Dictamen técnico del proyecto de Explotación
Cuenca de Macuspana (Nuevo)

MAYO 2013

En este documento se presenta el resultado del análisis realizado por la Comisión Nacional de Hidrocarburos (en adelante CNH o Comisión) relacionado con el proyecto de explotación Cuenca de Macuspana, el cual se remitió a dictamen de la Comisión en virtud de haberse presentado como proyecto nuevo.

Figura 11. Perfiles de producción de aceite del proyecto de explotación Cuenca de Macuspana.

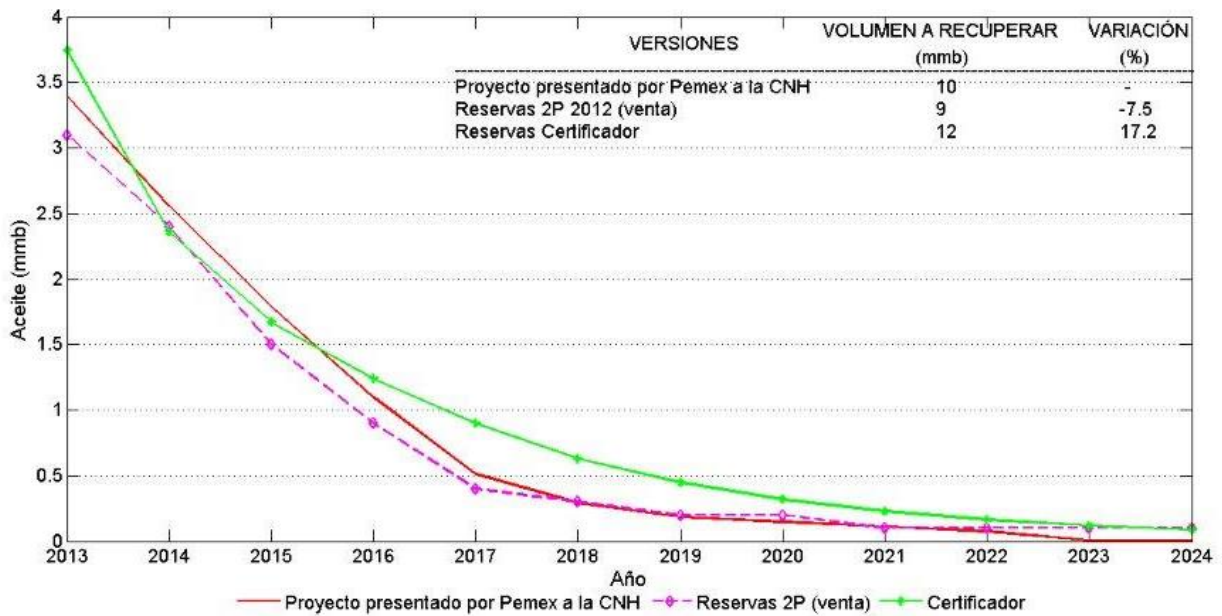
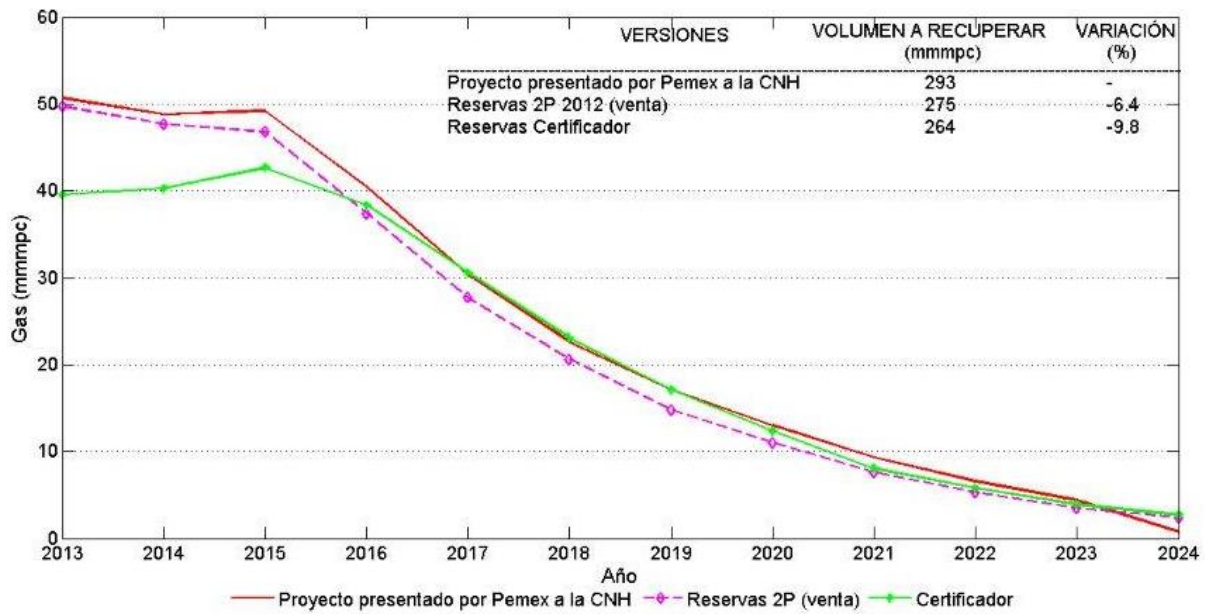
- ii. Debido a que los horizontes señalados en el documento del proyecto presentado a la Comisión son diferentes a los del proceso de reservas, se igualaron los horizontes de los perfiles de producción de aceite y gas al periodo 2013 - 2024 para hacer una comparación más objetiva de los volúmenes a recuperar de aceite (Figura 11) y gas (Figura 12).

Figura 16. Ejemplo de análisis de mecanismos de empuje en un yacimiento

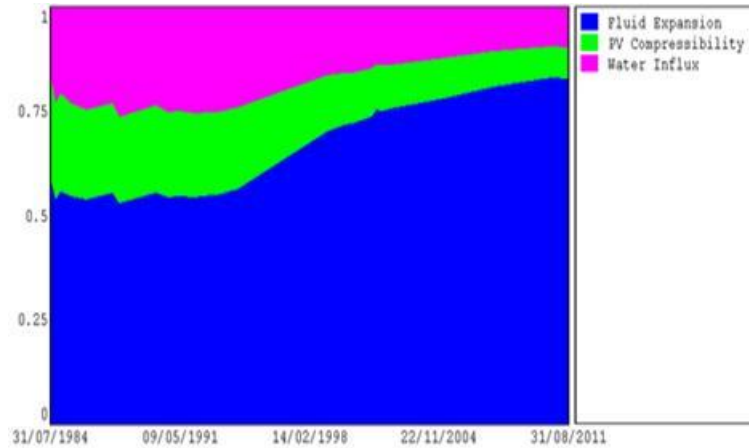
- b) No se presentan estudios de mecanismos de empuje y sólo se menciona que los yacimientos de gas muestran un comportamiento volumétrico y que el yacimiento de aceite cuenta con un acuífero activo. Se deberá de realizar un estudio detallado donde se determine los mecanismos de producción que intervienen en la vida productiva de los yacimientos y su porcentaje de contribución en los campos principales del proyecto.

Figura 17. Comportamiento de propiedades de fluidos caracterizadas en PVT.

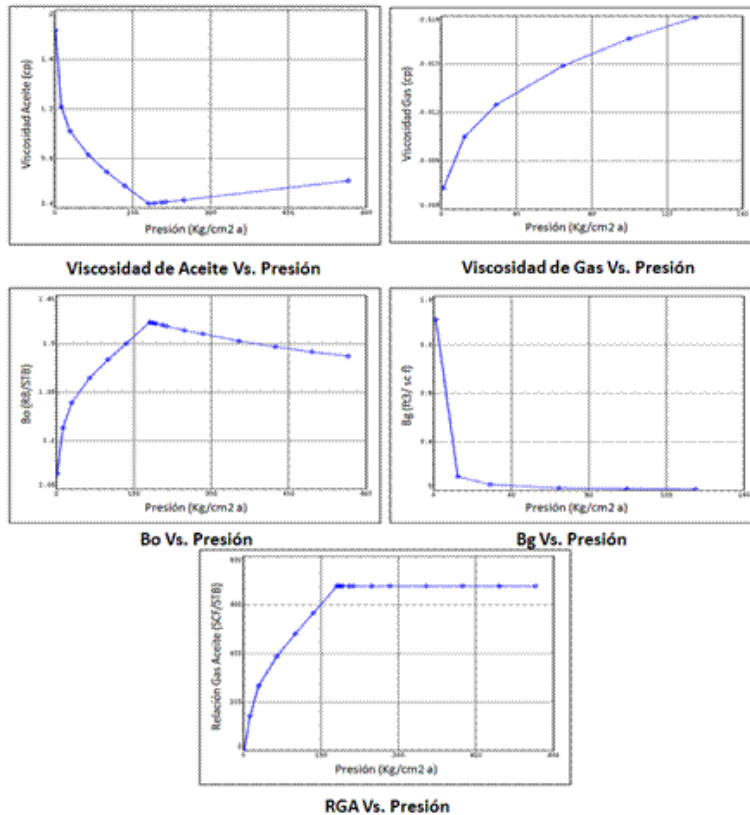
- c) La Comisión recomienda que PEMEX cuente con un programa de toma de información de fluidos y sus respectivos análisis, con los cuales se determine el comportamiento PVT representativo, así como también se cuente con análisis cromatográficos de las formaciones productoras principales del proyecto.

Figura 18. Flujo de trabajo para la construcción del modelado geológico.

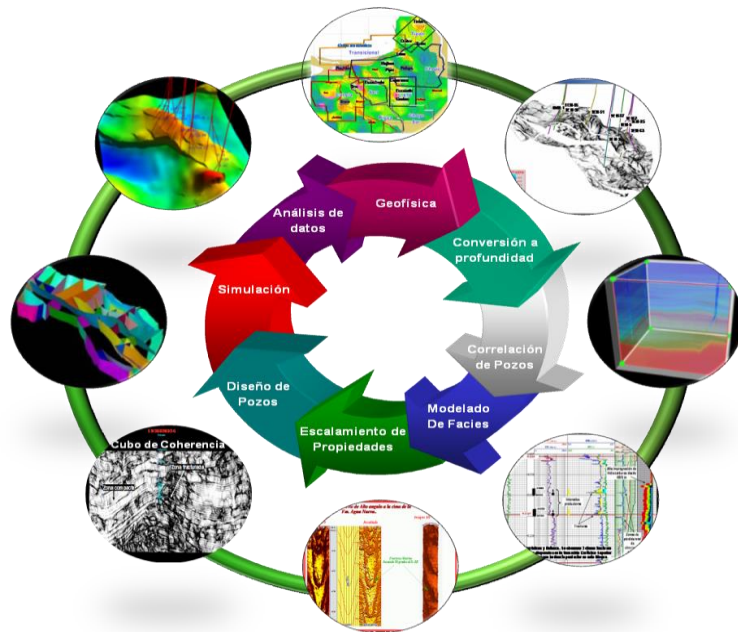
- d) Para estar en posibilidad de generar modelos estáticos y dinámicos confiables PEP debería considerar que para los pozos nuevos y en los existentes en los que sea posible, se establezca un programa de adquisición de información para pruebas de laboratorio, que apoye en la mejora de los modelos geológicos, sedimentológicos y petrofísicos.

Figura 21. Infraestructura de transporte para el manejo de la producción de gas del Proyecto Cuenca de Macuspana.

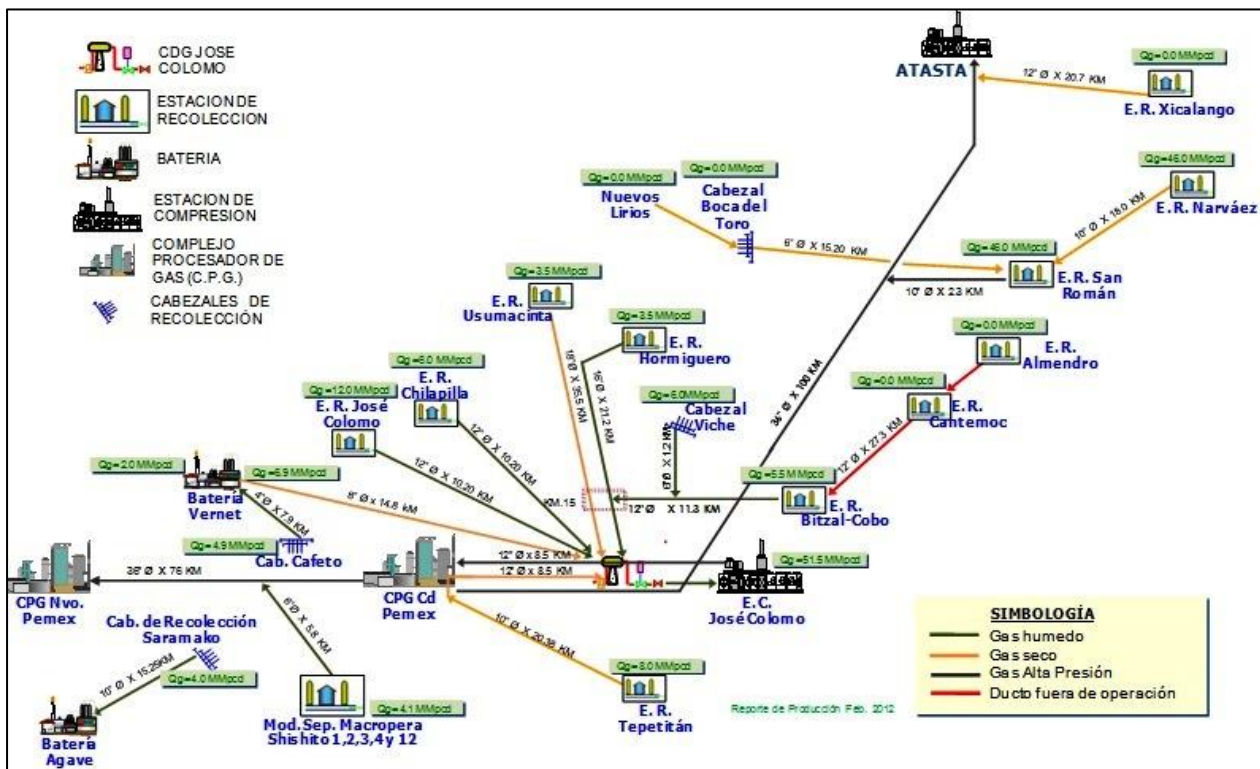
La CNH observa que PEP no presenta programas de mantenimiento, modernización, optimización y/o sustitución de infraestructura para garantizar el cumplimiento de los objetivos del proyecto, por lo que esto debe quedar considerado en la estrategia del mismo. Lo anterior, en virtud que de acuerdo con el perfil de producción, un aspecto importante a considerar es que se debe garantizar que las instalaciones de producción se mantengan en condiciones de operación segura.

Figura 22. Ubicación de la poligonal del proyecto, el área autorizada ambientalmente y las asignaciones del proyecto de explotación Cuenca de Macuspana.

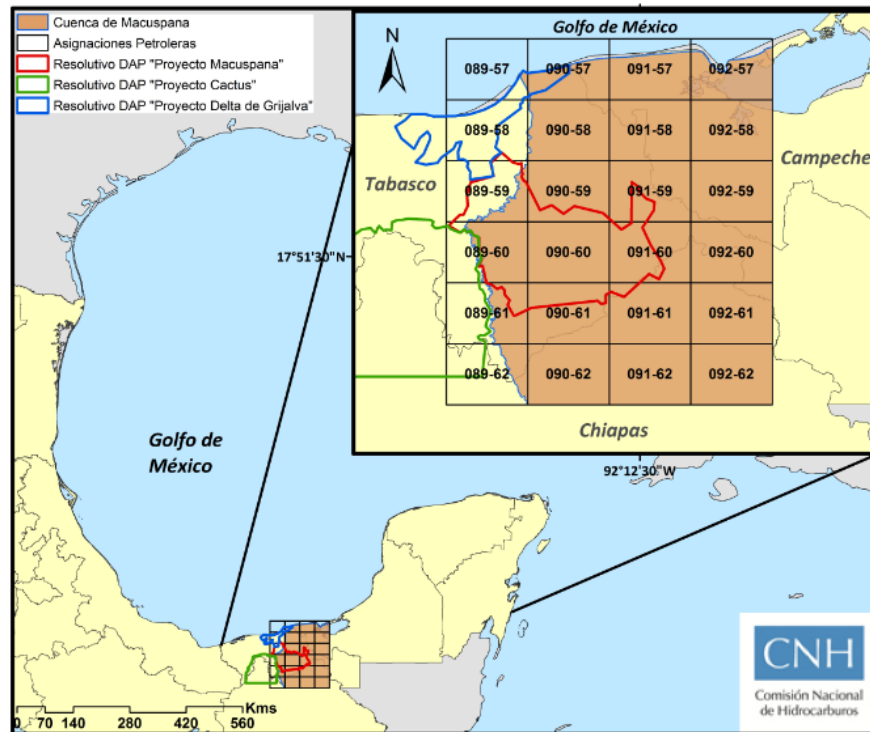
- a) De acuerdo a la Figura 22, el proyecto de explotación Cuenca de Macuspana cuenta parcialmente con la autorización en materia de impacto y riesgo ambiental para la realización de las actividades por parte de la autoridad (SEMARNAT), mediante el oficio resolutivo S.G.P.A./DGIRA.DG.2202.07, correspondiente al Proyecto “Desarrollo de Actividades Petroleras del Proyecto Macuspana”, y la modificación del mismo, mediante oficio resolutivo S.G.P.A./DGIRA/DG/0141/09.
